DECRETO DEL PRESIDENTE DELLA GIUNTA REGIONALE 25 gennaio 2023, n. 24

“Corridoio plurimodale Adriatico Itinerario Maglie - Santa Maria di Leuca - S.S. 275 “di Santa Maria di Leuca” - Lavori di ammodernamento e adeguamento alla sez B del D.M. 5/11/01 SS 16 dal Km 981+700 al Km 985+386 - SS 275 dal Km 0+000 al Km 37+000. I Lotto dal Km 0+000 al km 23+300” - Progetto definitivo - Deliberazione della Giunta della Regione Puglia n.32 del 25 gennaio 2023 - Rilascio intesa ex art. art. 4, D.L. n. 32/2019, conv. nella L. n. 55/2019.

Figura 83 - Area naturale Bosco Macchia di Ponente nel comune di Tricase (IT9150010).

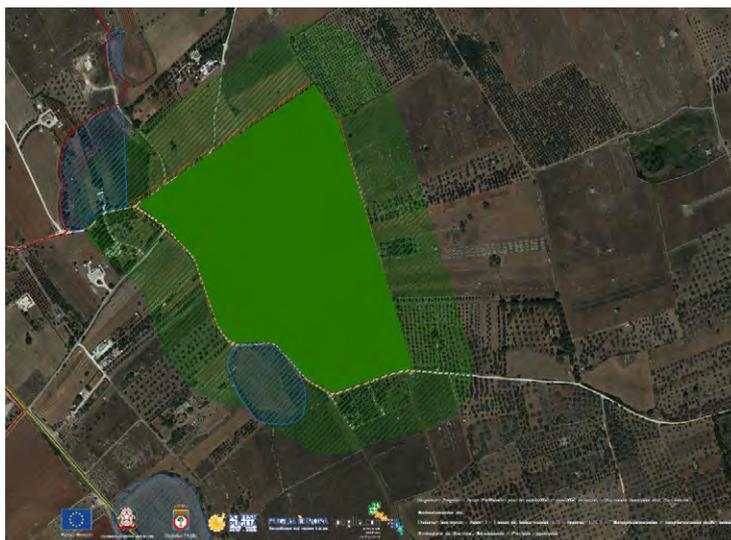
Si rileva che l'immagine su riportata dagli elaborati progettuali non mostra l'area di rispetto dei boschi (buffer di 100m intorno al perimetro dell'area protetta).

Figura 3 Svincolo 2 Corsi con indicazione delle varianti localizzative SV2a, SV2b e SV2c. Con la freccia arancione è indicato il bosco perimetrato da PPTR.

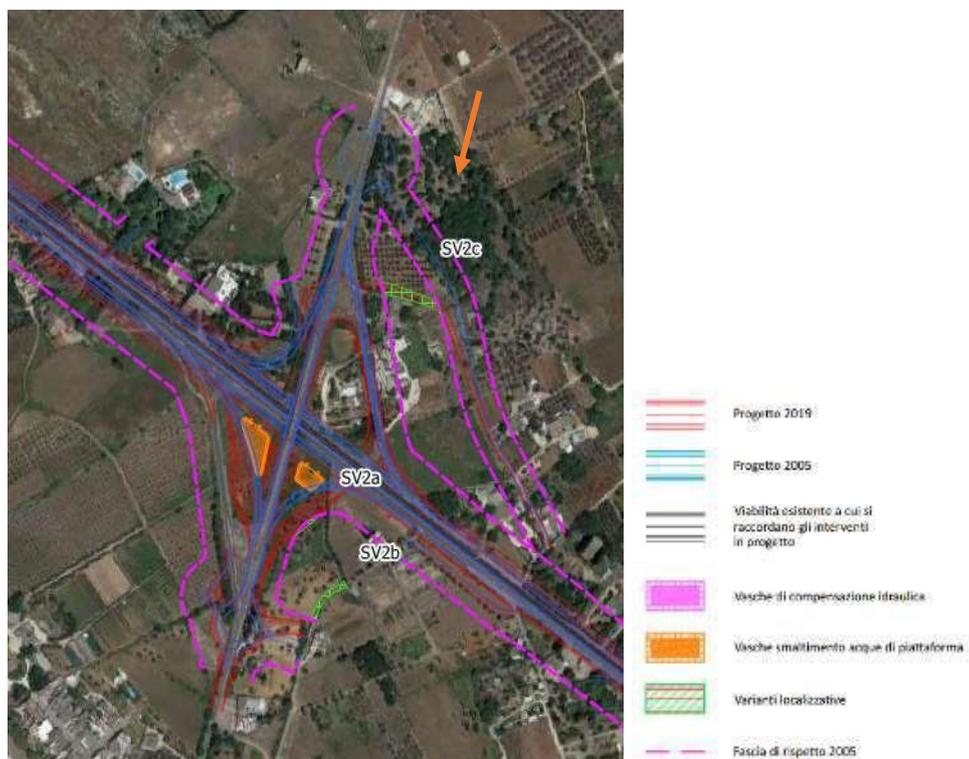
- variante localizzativa Sv2c: la nuova rotatoria sovrappone all’attuale incrocio a raso canalizzato
- variante localizzativa Sv2a: definita dalla scarpata della rampa di svincolo che è stata traslata ai fini di un’ottimizzazione dell’asse di tracciato;
- variante localizzativa Sv2b: rappresentata da un breve tratto di viabilità di accesso ad una proprietà privata altrimenti interclusa.

Figura 7 Lato est con indicazione del progetto revisionato in rosso e progetto approvato in blu; varianti localizzative svincolo 5.

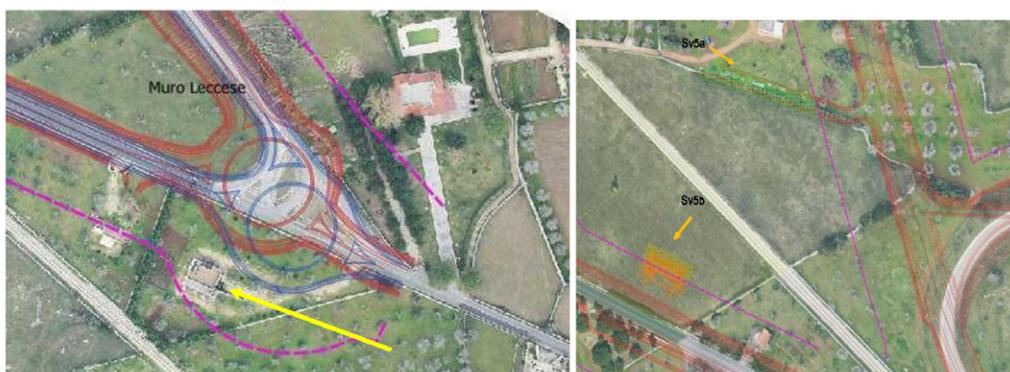
Lo svincolo oggetto di nuova revisione prevede, oltre all'ingegnerizzazione dello svincolo nel suo complesso, lo spostamento della rotonda sul lato est ai fini di evitare l'interferenza con un edificio limitrofo alla viabilità (indicato con freccia gialla nella Figura 7).

Tutti gli interventi sono contenuti nelle aree di fasce urbanistiche fatta eccezione per due interventi sul lato ovest dello svincolo: un ramo di complanare per accesso ad un fondo altrimenti intercluso che costituisce variante localizzativa Sv5a e una piccola parte della vasca di smaltimento delle acque di piattaforma variante localizzativa Sv5b.

Figura 8 Svincolo 6 Scorrano con indicazione delle varianti localizzative SV6a e SV6b

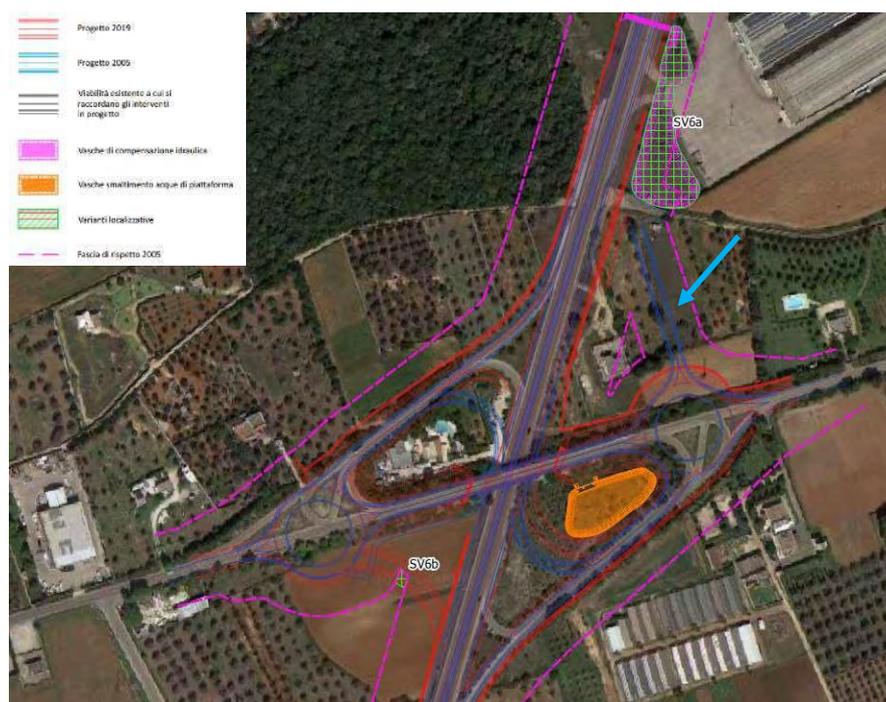
Le motivazioni alle revisioni sono la necessità di restare all’esterno dell’area perimetrata a bosco e per ridurre l’esproprio dell’area di pertinenza di un’abitazione esistente all’interno dell’area di svincolo. Nel complesso si è ottenuta una riduzione dell’occupazione di suolo. La dimensione della vasca PAI è aumentata ai fini di ottemperare a quanto richiesta dal C.S.L.P e dall’Autorità di Bacino Distrettuale dell’Appennino Meridionale che ha già espresso il proprio parere di compatibilità dell’intervento al PAI con atto N.0010282 – U del 10/09/2019.

È stata inserita una vasca di compensazione, in ottemperanza a prescrizione dell’Autorità di Bacino Distrettuale dell’Appennino Meridionale. Pertanto, nell’ultima revisione di progetto la vasca PAI verso Muro Leccese è stata ingrandita e una piccola parte oltrepassa la fascia di localizzazione costituendo variante localizzativa SV6a. La rampa di svincolo ad ovest dell’asse principale, che immette in direzione Leuca, è stata traslata a sud del cavalcavia in quanto quella originaria interessava un’abitazione (SV6b)

Figura 9 Svincolo 7 Scorrano Sud con indicazione delle varianti localizzative SV7a SV7b.

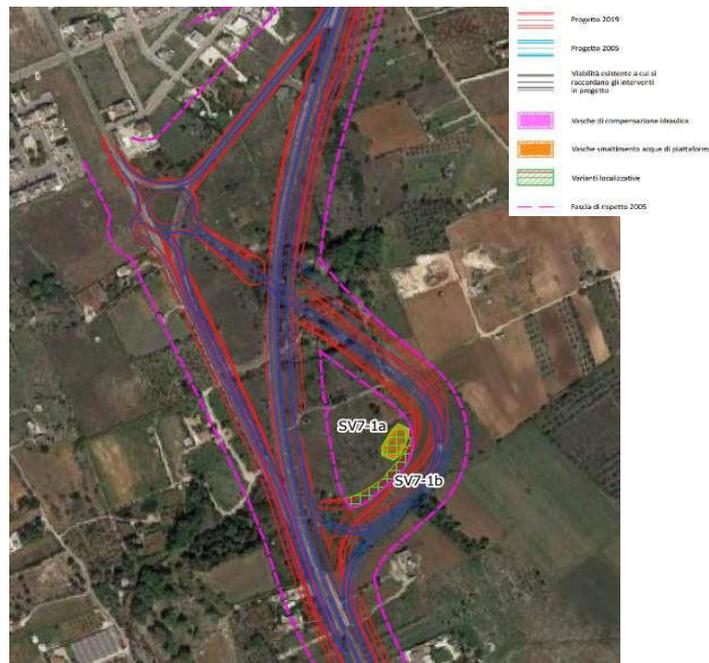
La traslazione delle rampe di svincolo configura una variante localizzativa SV71-b. Inoltre, costituisce variante localizzativa la realizzazione della vasca di smaltimento delle acque di piattaforma variante localizzativa SV71.

Figura 14 Modifica all'asse principale con indicazione degli edifici interferiti dal progetto approvato ed indicazione del punto panoramico Serra La Motta dalla quale la nuova variante si allontana.

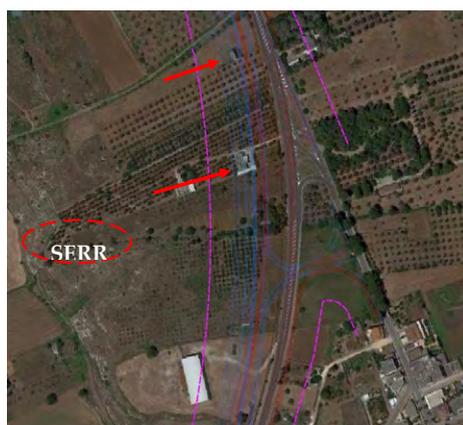
Più avanti, verso l'abitato di Nociglia, è stato modificato il raggio della curva al fine di traslare verso est l'asse principale e salvaguardare due abitazioni esistenti sul lato opposto, conseguendo di fatto anche l'allontanamento dell'arteria dalla “Serra La Motta”.

Figura 15 Svincolo 9b Nociglia Nord con indicazione delle varianti localizzative SV9a, SV9b, SV9c e SV9d

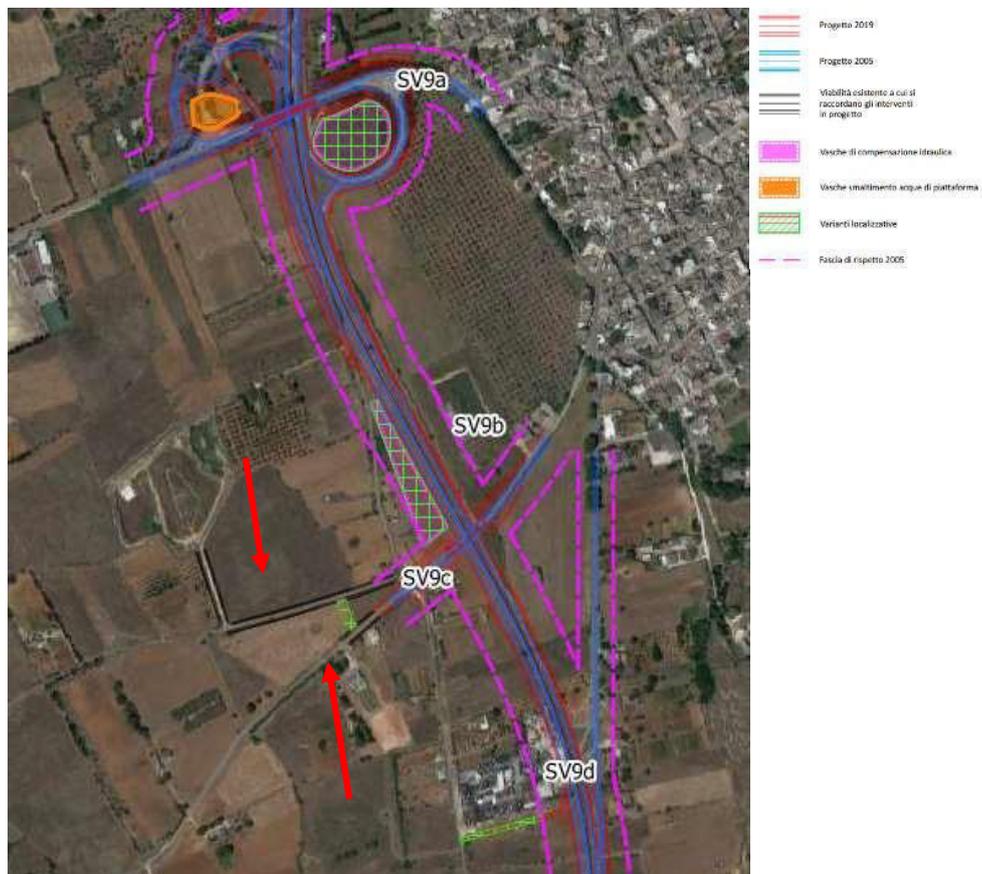
L'area identificata come Nociglia Nord (SV9b) si imposta principalmente in aree prato pascolo, a sud del concentrico di Nociglia dove si sviluppa una zona residenziale, concentrato nel settore est con isolate presenze di ricettori non abitativi lungo l'asse stradale.

Con riferimento all'aspetto idrico, in prossimità dello svincolo si evidenzia un'interferenze con aree ad Alta, Media e Bassa pericolosità idraulica. Attraverso il modello idraulico bidimensionale, sono state individuate le aree inondabili nella zona di Nociglia a differenti tempi di ritorno. Il tracciato stradale risulta in sicurezza idraulica fino al tempo di ritorno di 200 anni e dal confronto con lo stato di fatto emerge che non c'è un aumento delle aree allagabili dovute agli interventi di progetto.

Figura 21: Scavalco 3 CV10 con indicazione dell'adeguamento della fascia di rispetto 2005 sulla base del progetto approvato.

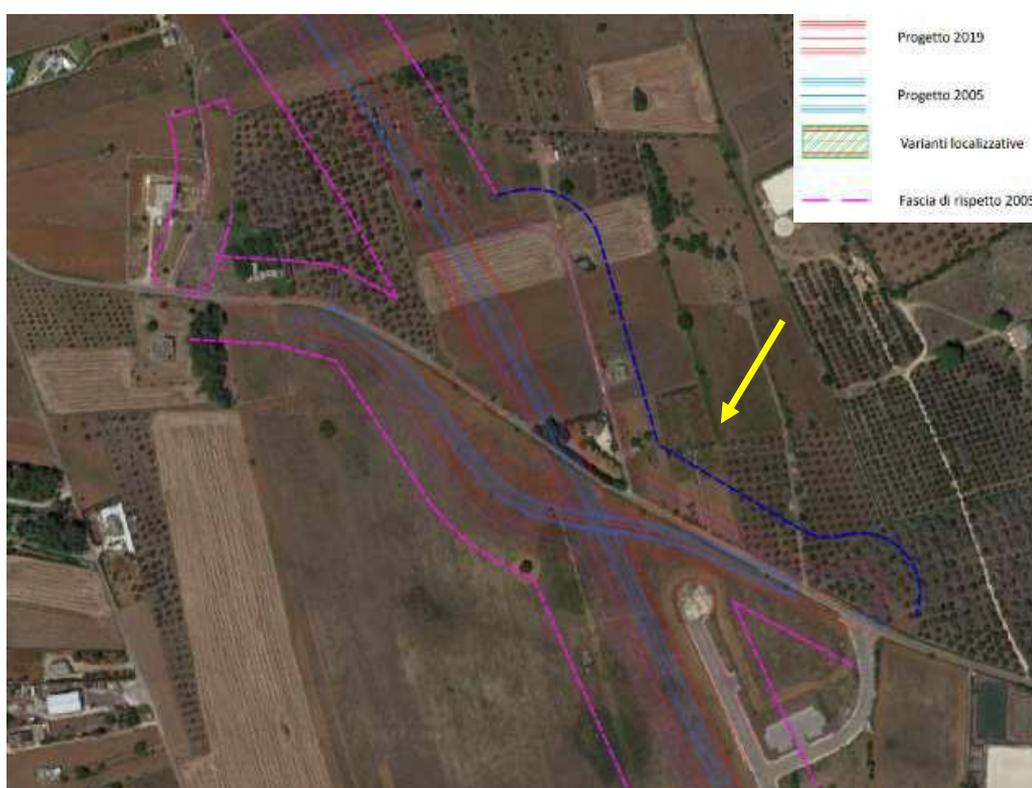
sostituzione dell'originaria complanare non più necessaria. Sono stati inseriti tratti di viabilità terziaria da entrambi i lati per ricucire la viabilità esistente e garantire l'accesso a fondi interclusi, adeguando, ove possibile, le viabilità interpoderali esistenti. Tale variazione costituisce variante localizzativa

Con freccia gialla è indicata la modifica effettuata sulla fascia di rispetto intorno al progetto approvato 2005 (in blu nell'immagine precedente). La viabilità secondaria prevista sia coerente con il progetto approvato

Figura 22: Svincolo 12 Montesano – Andrano con indicazione delle varianti localizzative SV12a e SV12b

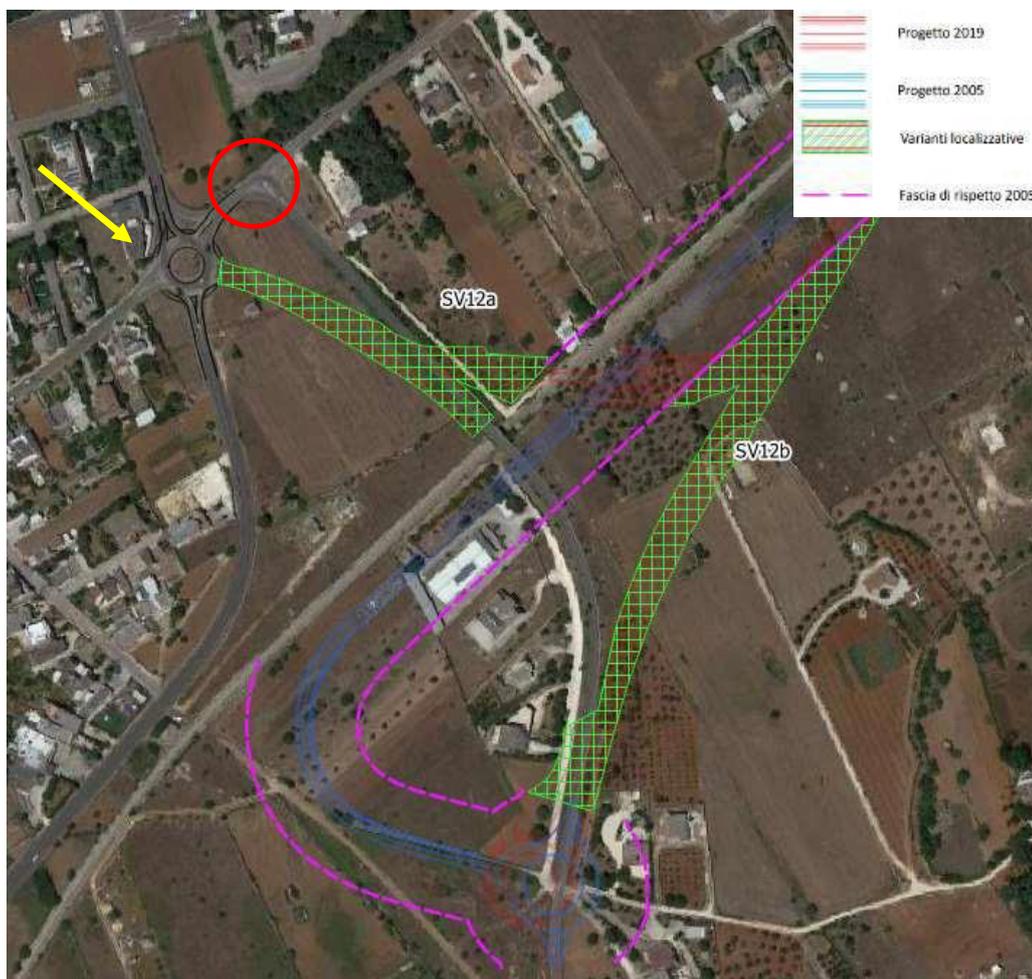
La Delibera CIPE n. 76/09 prescriveva su richiesta di Ferrovie del Sud-Est di sopprimere il passaggio a livello presente sulla SP 85 Montesano-Castiglione d’Otranto (fraz. di Andrano). Tale chiusura, però, avrebbe isolato la zona P.I.P., ubicata a nord della ferrovia, dal comune di Andrano. La suddetta Amministrazione Comunale, pertanto, ha chiesto ad Anas di ripristinare il collegamento diretto con la zona produttiva mediante l’inserimento di un cavalcaferrovia.

Il progetto ha quindi optato per una razionalizzazione dell'intero svincolo di Montesano-Andrano in considerazione che esso dovrà servire anche i comuni di Miggiano, Specchia e Taurisano ubicati ad ovest dell'asse principale, per cui si è ritenuto opportuno migliorare gli standard di sicurezza, eliminando la curva a gomito prevista nel precedente PD, inserendo due mini rotonde e adeguando la sezione trasversale a quella prevista dalle norme tecniche per le intersezioni stradali entrate in vigore nel 2006. Completa il nuovo sistema di svincolo una rotonda sulla S.P. 178 dopo lo scavalco ferroviario lato Santa Maria di Leuca. Il richiesto cavalcaferrovia sarà a senso unico e consentirà di raggiungere la S.P. 85 e l'attuale S.S.275, eliminando l'attuale incrocio pericoloso per Tricase (cerchio rosso). L'attuale tratto di scavalco sarà eliminato e ripristinato mentre, il terreno intercluso tra i rilevati di nuova realizzazione che verrà creato sarà oggetto di sistemazione a verde. Le variazioni introdotte ricadono nel corridoio urbanistico ad eccezione delle rampe che rappresentano un tratto di nuova viabilità che essendo esterne al corridoio stesso configurano come una variante localizzativa SV12a e SV12b.
